ECE/TRANS/WP.29/2009/73  
9 avril 2009

Proposition de rectificatif 1 au règlement technique mondial No 2  
(Cycle d'essai mondial harmonisé de mesure des émissions des motocycles (WMTC))

Communication du groupe de travail de la pollution et de l'énergie \*/

Figure A13-1: Exemple de diagramme d'utilisation des rapports

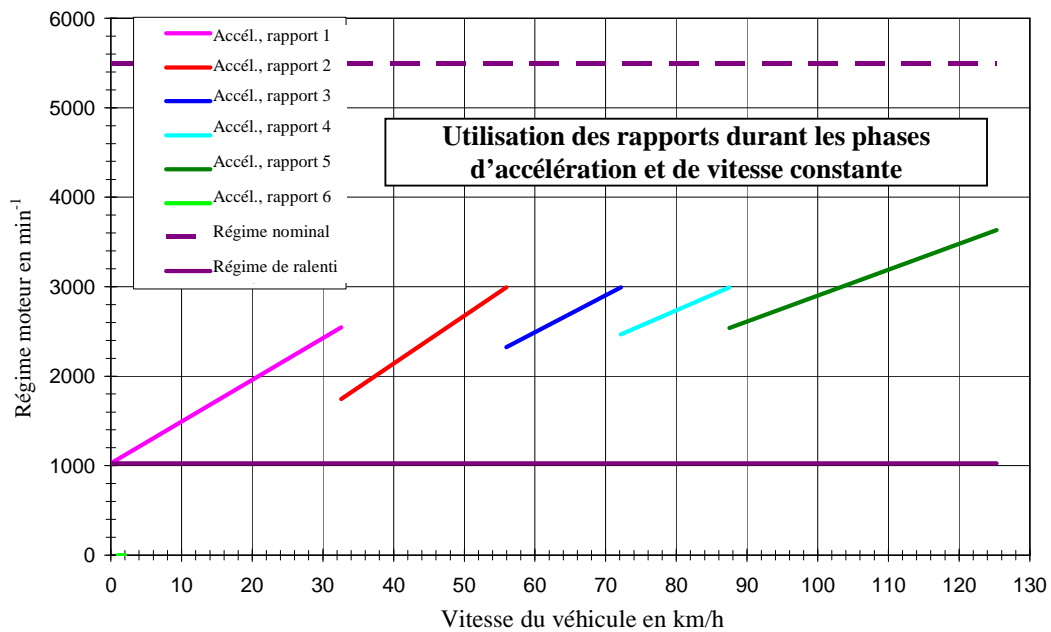
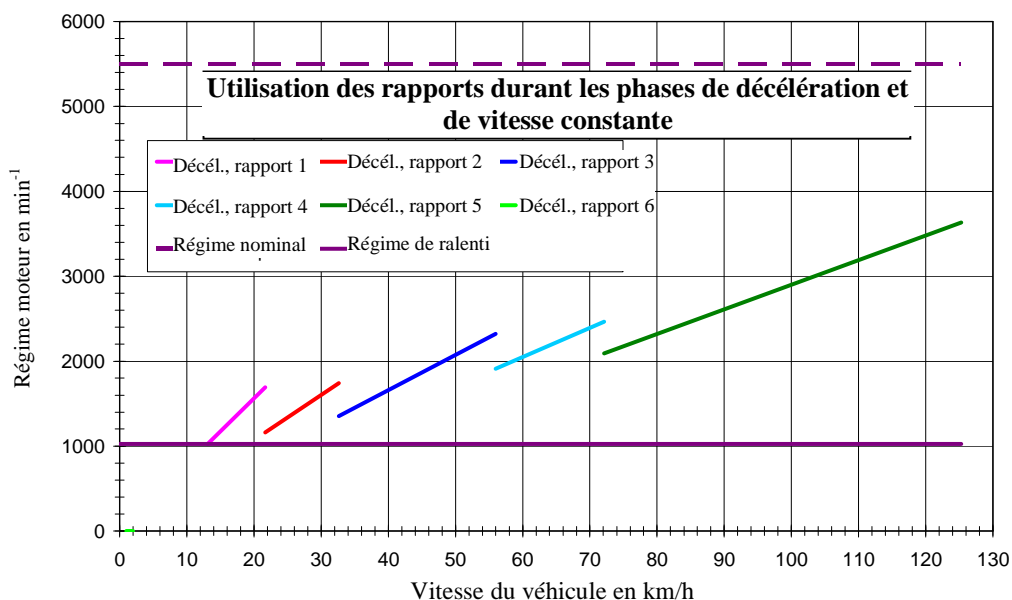
La figure A13-1 présente un exemple d'utilisation des rapports sur un petit véhicule.

- a) Les lignes continues indiquent les changements de rapport durant les phases d'accélération.
- b) Les lignes pointillées indiquent les points de changement de rapport vers le bas durant les phases de décélération.
- c) Durant les phases de vitesse constante, il est possible d'utiliser toute la gamme de vitesses entre la vitesse de passage sur le rapport inférieur et la vitesse de passage sur le rapport supérieur.

Si la vitesse du véhicule augmente graduellement durant une phase de vitesse constante, les vitesses de passage sur un rapport supérieur ( $v_{1 \rightarrow 2}$ ,  $v_{2 \rightarrow 3}$  et  $v_{i \rightarrow i+1}$ ) exprimées en km/h peuvent être calculées à l'aide des équations suivantes:

Figure A13-2: Exemple de version modifiée des indicateurs de mode

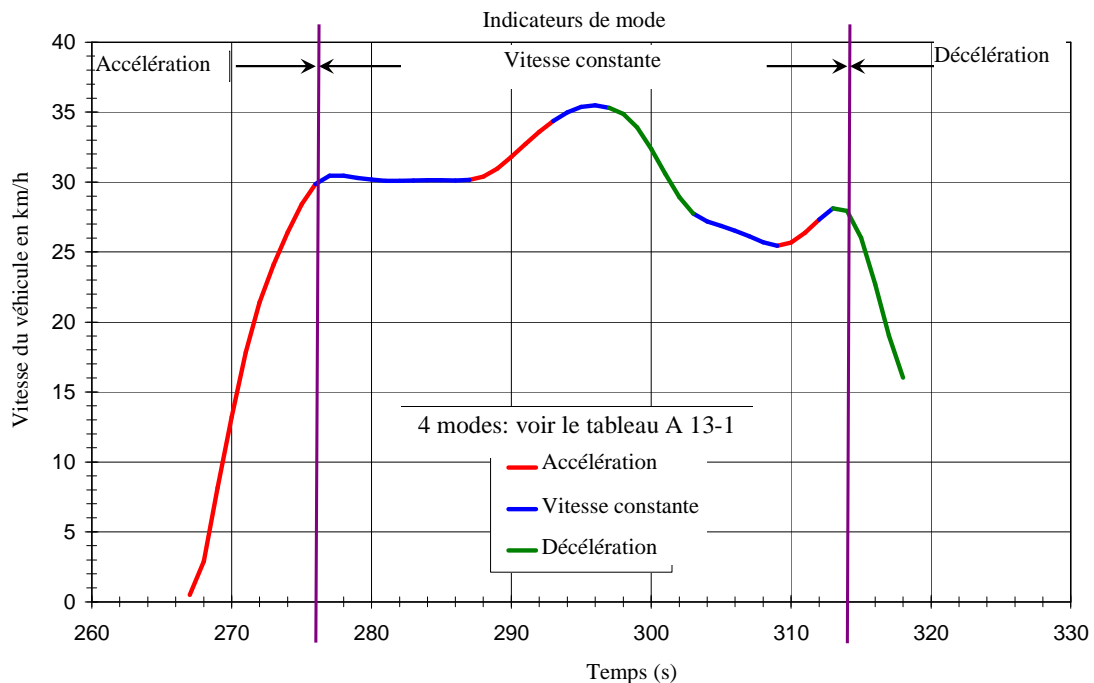
Les indicateurs ont ensuite été revus pour éviter de fréquents changements de rapport au cours des parties relativement homogènes du cycle d'essai et améliorer ainsi le

fonctionnement du moteur. La figure A13-2 montre un exemple de révision pour la partie 1 du cycle.
